ÚZEMNÝ PLÁN OBCE
BUDIMÍR
ZMENY A DOPLNKY č. 4
Sprievodná správa

Zmeny a doplnky č.4 Územného plánu obce sa týkajú nasledovných oblastí:

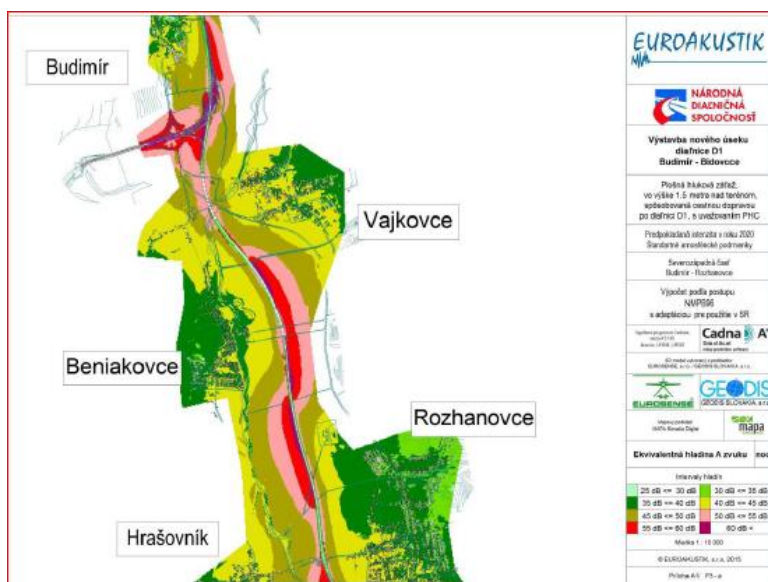
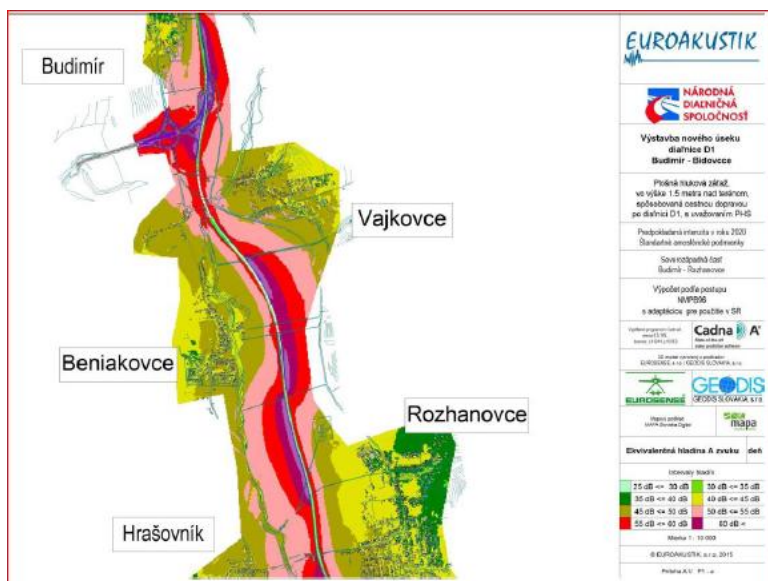
- 4d1) V západnej časti lokality D sa navrhuje zmena funkčného využitia na navrhované plochy bývania (rodinné domy) z navrhovaných polyfunkčných plôch (bývanie v rodinných domoch + občianska vybavenosť).
- 4d2) V južnej časti lokality E na plochách navrhnutých v ÚPN na miestny biokoridor je navrhnutá zmena funkčného využitia na jestvujúce plochy rekreácie - záhradkárska lokalita podľa reálneho využitia pozemkov.
